**VOLVO**

# VERKSTADS- MEDDELANDE

BETR.	PRODUKT
INTRODUKTION	P
140, 164, 1800 E	GRUPP 00
DATUM	NR
Augusti 1970	21

## Ändringar på personvagnar, 1971-års modell.

Bild 1. Justeranordning på styrenhet

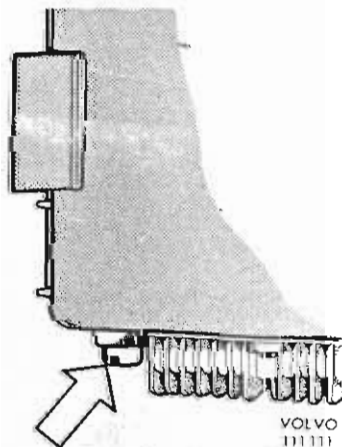
Ny motorvariant B 20 E (Grand Luxe).

Detta är samma motor som i 1800 E. Styrenheten och bränslepumpen är dock nya. Styrenheten har en justeranordning med vilken CO-halten ställs in (1,0-2,0% vid tomgång och varm motor), se bild 1. För beskrivning och reparationsanvisningar i övrigt, se verkstadshandboken för 1800 E. En separat verkstadshandbok för insprutningssystemet beräknas komma ut i höst.

Bild 2. Hållare för strålkastarinsats

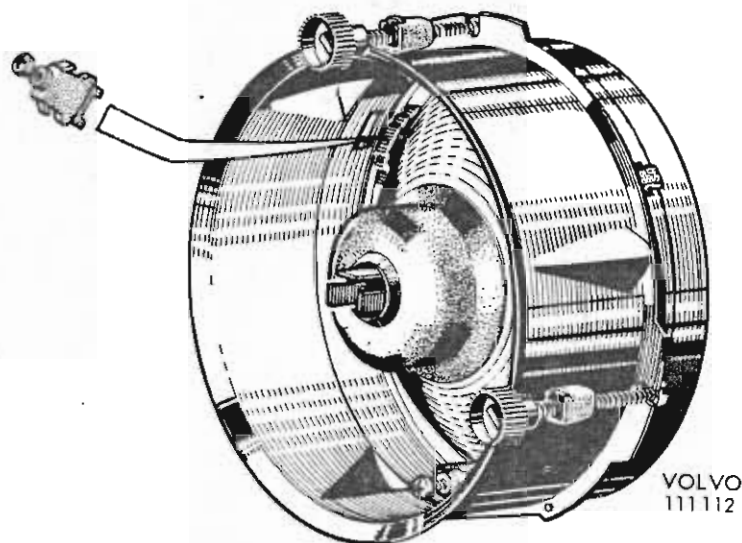
Nytt utförande av strålkastarhus i samband med ändrad kylarmaskering.

Insatsen hålls fast med tre plasthållare, se bild 2.

Bild 3. Tätning för urkopplingsgaffel

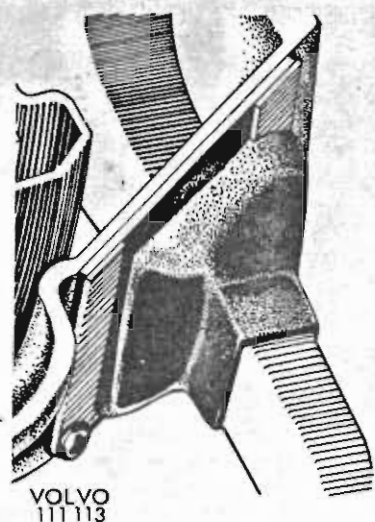
Bättre tätning vid urkopplingsgaffel. Gummimanschetten hålls fast av en hållare, se bild 3.

Bild 4. Bakre hus, automatväxellåda

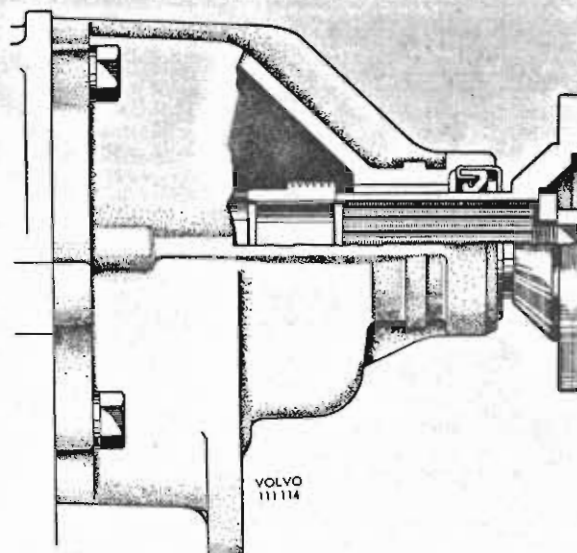
Ändrade automatväxellådor BW 35.

Ändringen består bl a i kortare bakre hus, se bild 4, samt bättre anpassning till motorvarianterna. Separat VM sänds ut.

Bild 5.

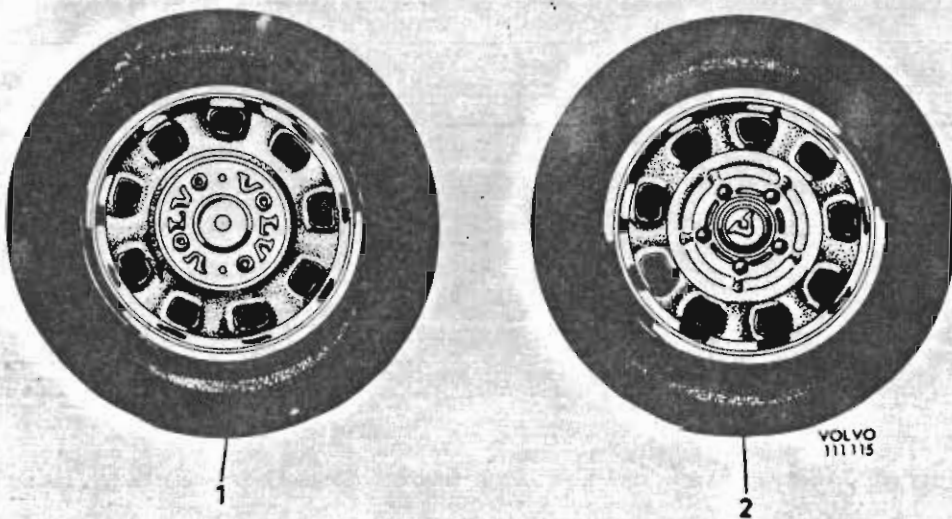
Nya bredare (5") fälgar på De Luxe och Grand Luxe. Fälgarna har annat utseende och kan kombineras med hjul- eller navkapsel samt prydnadsring, se bild 5. Plättjockleken är ökad från 3,2 mm till 4,0 mm i hjultallrikarna.

Bild 6. Luftutsläpp, 145

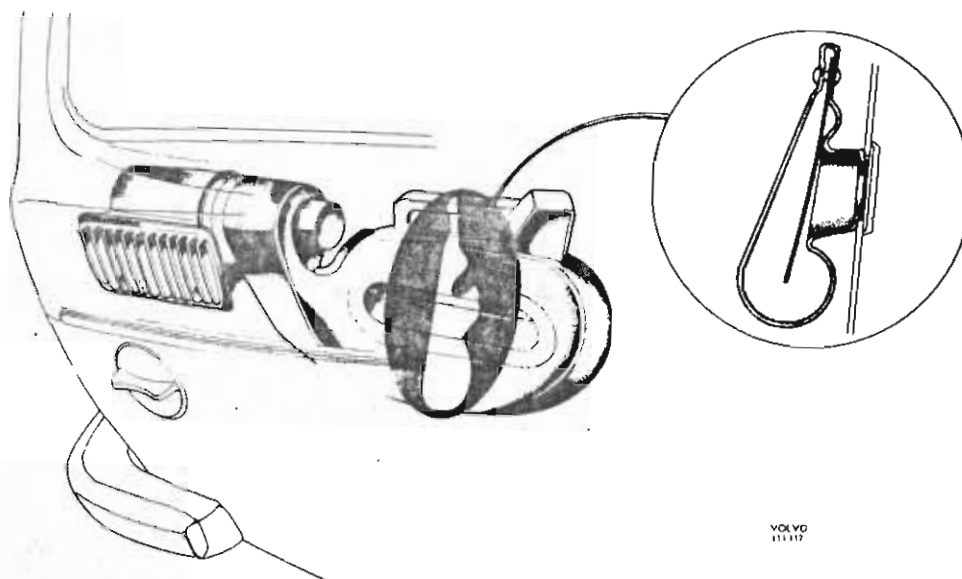
Luftutsläpp, bak, 145.
